Avis délibéré
de la Mission régionale d'autorité environnementale
Provence-Alpes-Côte d'Azur
sur le projet d'extension de l'Écopôle du Beynon, à Ventavon
(05)

N° MRAe
003110/A P

Figure 3: localisation des activités - Source : étude d'impact

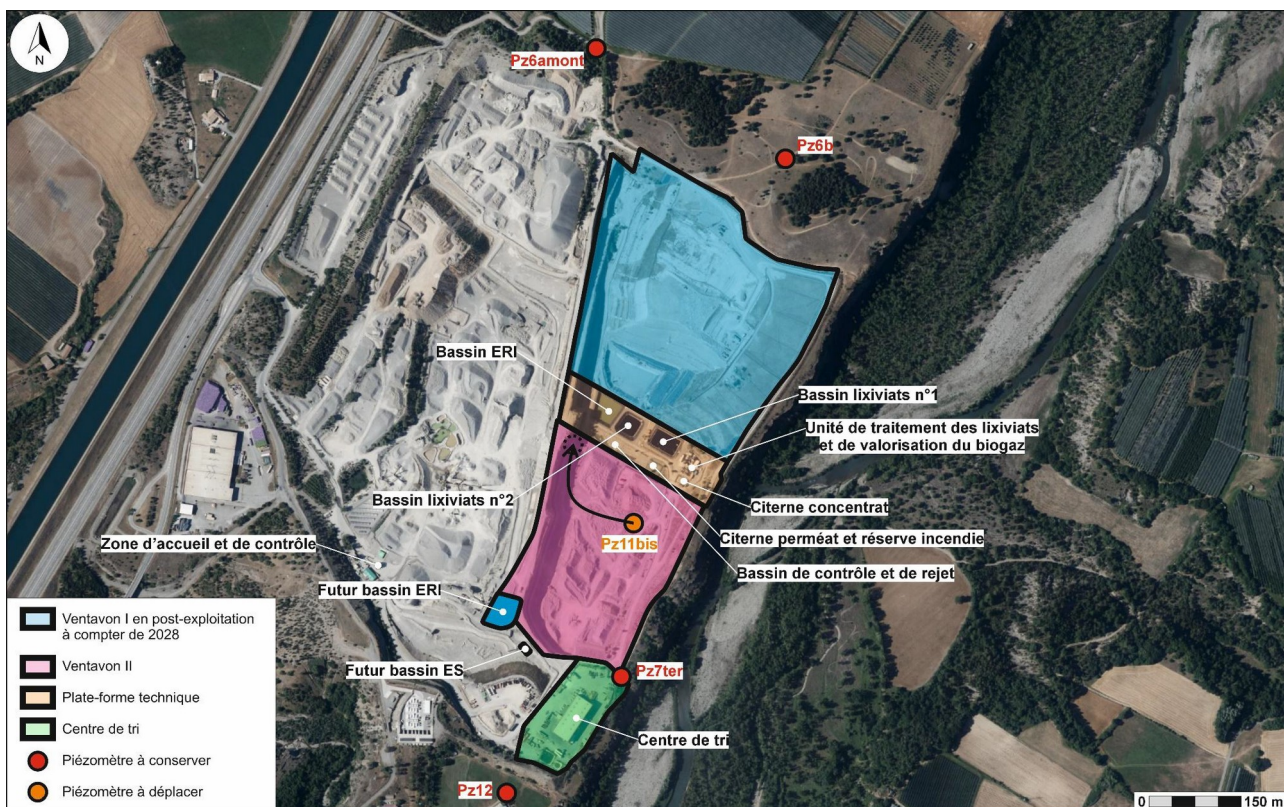
Le dossier présente les natures et volumes des déchets actuellement autorisés dans le centre de tri⁵. Cependant, la description des équipements du centre de tri actuel et de son fonctionnement manque de précision (cf. notice technique pièce P3, partie 2.1 et 4.2, page 19 et 39) : la cartographie des installations n'est pas fournie, le dossier évoque des activités de « *transit / regroupement* » et de « *tri* » sans préciser la nature et les volumes des déchets concernés pour chacune des activités, et les procédés de séparation des flux ne sont pas clairement définis. En particulier, le broyage des déchets de bois semble déjà autorisé sur le site (d'après le tableau 6 de l'étude d'impact, pièce P5) mais, dans plusieurs pièces du dossier, « *la réalisation d'opérations de préparation et de conditionnement par broyage des déchets de bois* » est citée parmi les objectifs du projet d'évolution du centre de tri : le dossier ne permet pas de comprendre si le broyage du déchet bois est déjà effectif ou s'il fait partie du projet.

La MRAe recommande de détailler la présentation du centre de tri et de ses activités (« transit/regroupement » et « tri ») et de préciser les modifications envisagées, notamment concernant le broyage des déchets bois.

Figure 4: réseau piézométrique du projet - Source : mémoire de réponse aux demandes de compléments de la DREAL

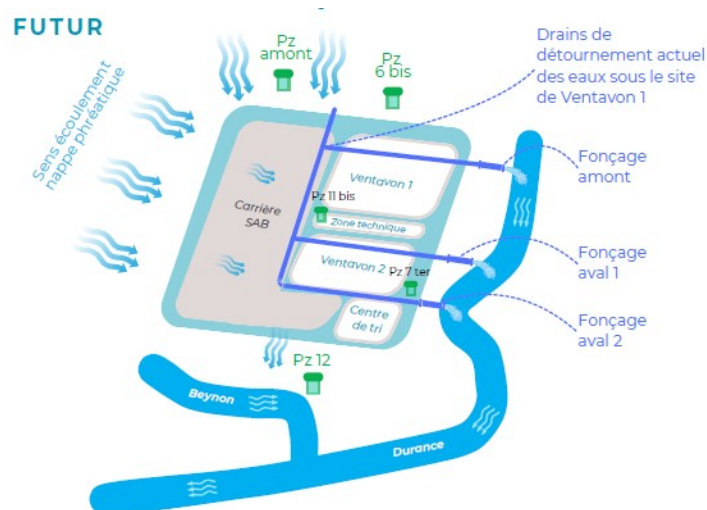
Le réseau de suivi et de contrôle des eaux souterraines est actuellement constitué de cinq piézomètres. Dans le cadre de l'extension, un des piézomètres, situé dans l'emprise de Ventavon II, sera déplacé.
